# Stellungnahme zum „Branchenmeinungsbild Wirtschaftlich tragbare Erbringung von Blindleistung. Ergebnisse des Stakeholder-Prozess der dena-Plattform Systemdienstleistungen“

## Vorbemerkung

**Abbildung 1- BEE Vorschlag zur Vergütung von Blindleistung (Photovoltaikanlagen in der Niederspannung werden im Bereich 1 nicht vergütet, siehe Fußnote)**

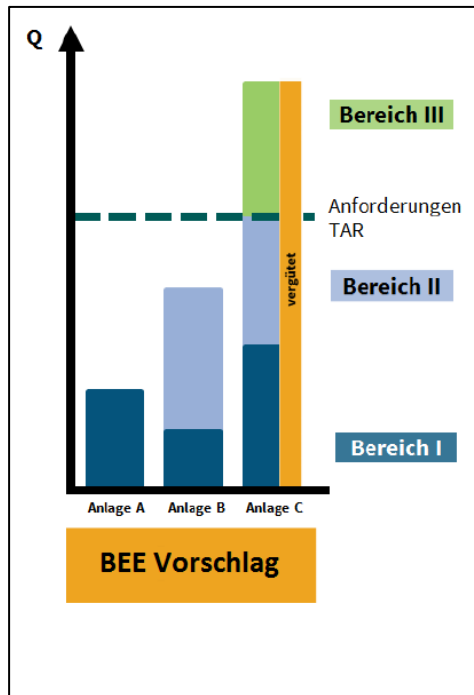
- Alle drei Bereiche- I, II und III<sup>2</sup>- werden vergütet<sup>3</sup> (siehe Abb. 1).
- Der Abruf und die Vorhaltung von Blindleistung werden vergütet.
